Dot. zad. pn. Montaż systemu filtrującego wodę w basenach

ODPOWIEDZI NA PYTANIA Nr 1

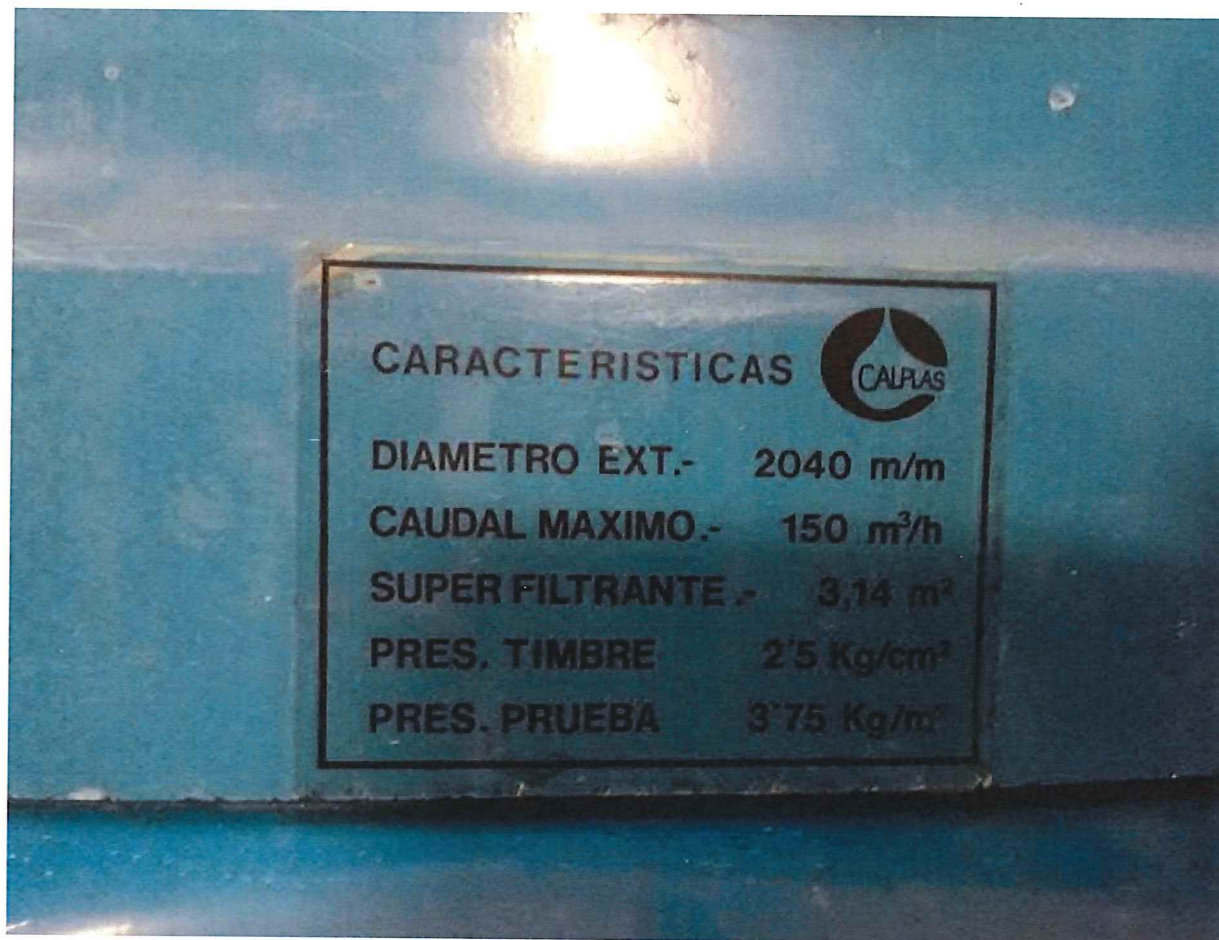
1. Zdjęcia technologii, w której umieszczone są filtry
2. Opis systemu dozowania środków przed i za filtrem
3. Opis, jakie środki oraz jakich firm są dozowane
4. Zdjęcia filtrów z uwzględnieniem umiejscowienia włączów wyspowych
5. Producent oraz DTR i tabliczka znamionowa filtrów
6. Zdjęcia drogi dojazdowej do technologii
7. Czy do technologii możliwe jest wjechanie paleciakiem.
8. Jaka odległość dzieli technologie od możliwego miejsca wyładunku piasku?
9. Czy na terenie możliwe jest usadowienie kontenera przemysłowego a co za tym idzie wjazd ciężarówki?

Odpowiedź pkt. 1.:

W odpowiedzi wstawiamy zdjęcie:
